SERVICE INFO

Änderung an den Laufrollen

einiger Spannarme für den Nebenaggregattrieb

Bild 1: Detailansicht der Laufrollen in der bisherigen Ausführung (links) und der neuen Ausführung (rechts)

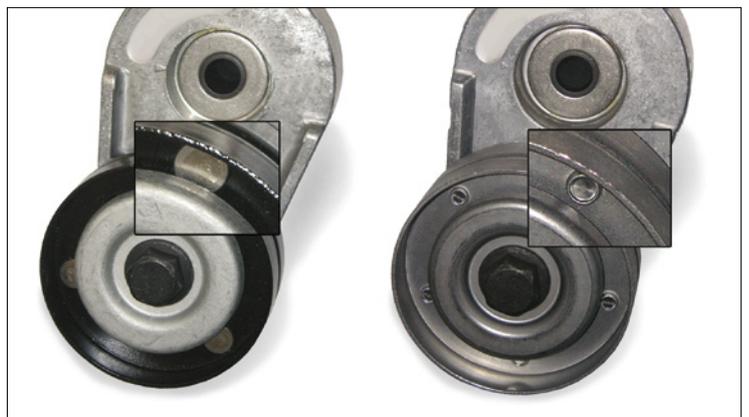
Schaeffler Automotive Aftermarket bietet für die aufgeführten Spannarme ab sofort Versionen mit geänderter Laufrolle an.

Die Unterschiede sind, wie im Bild 1 dargestellt, zum einen die Beschichtung (früher schwarz, jetzt metallgrau) und zum anderen die Verbindung beider Laufbahnhälften (früher genietet, jetzt getoxt).

In der Umstellungsphase kann es zu Mischbeständen der beiden Ausführungen kommen. Beide Versionen entsprechen den technischen Anforderungen und können uneingeschränkt für die in den Katalogmedien angegebenen Fahrzeuge verwendet werden.
